**ALLEGATO 2 - MODULO DESCRIZIONE DELLE PROPOSTE DI AGGIORNAMENTO ALLA CARTOGRAFIA
DEI PIANI DI BACINO****Comune: LIVIGNO****Oggetto della modifica proposta**

CONFRONTO AREE DI CONOIDE ANTE E POST OPERAM

Immagine area in dissesto pre-modifica (per le modifiche localizzate)

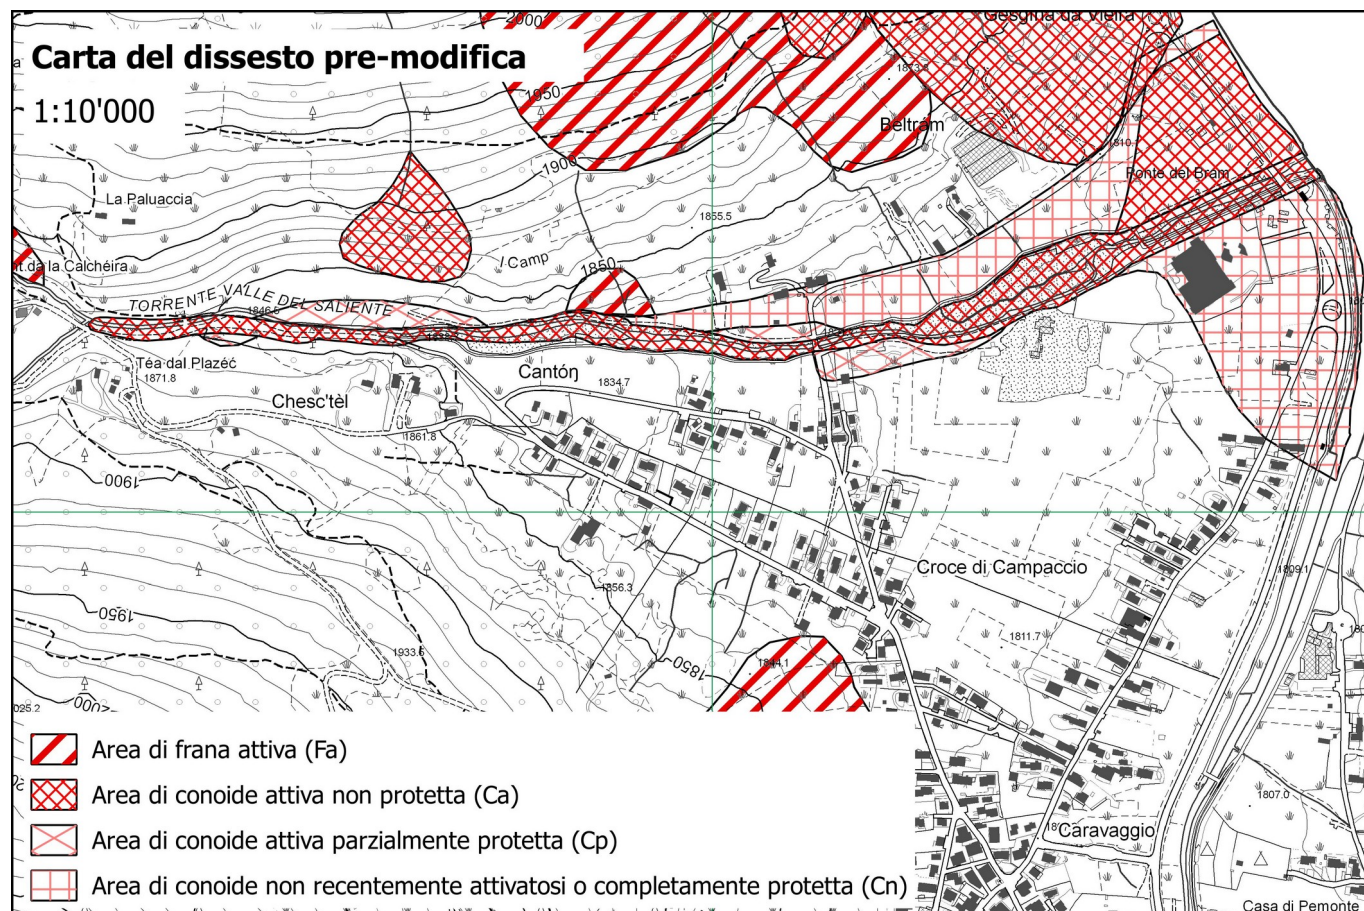
Lo studio realizzato ha comportato un rilievo topografico dell'intera area di conoide realizzato in scala 1:500, integrando il rilievo a terra con riprese da drone. Tale rilievo, aggiornato alla effettiva situazione topografica dei luoghi, è stato utilizzato per la successiva modellazione idraulica dei fenomeni di potenziale alluvionamento dell'area di studio.

La modellazione dei possibili scenari di alluvionabilità del conoide è stata eseguita ai sensi degli allegati 2 e 4 dei criteri attuativi di cui all'art. 57 della l.r. 12/2005

Superficie in dissesto pre-modifica, distinta per categoria di dissesto (Ca, Cp, Cn)	m ²
Ca	87753
Cp	18905
Cn	111628

Superficie in dissesto post-modifica, distinta per categoria di dissesto (Ca, Cp, Cn)	m ²
Ca	53813
Cp	48367
Cn	594455
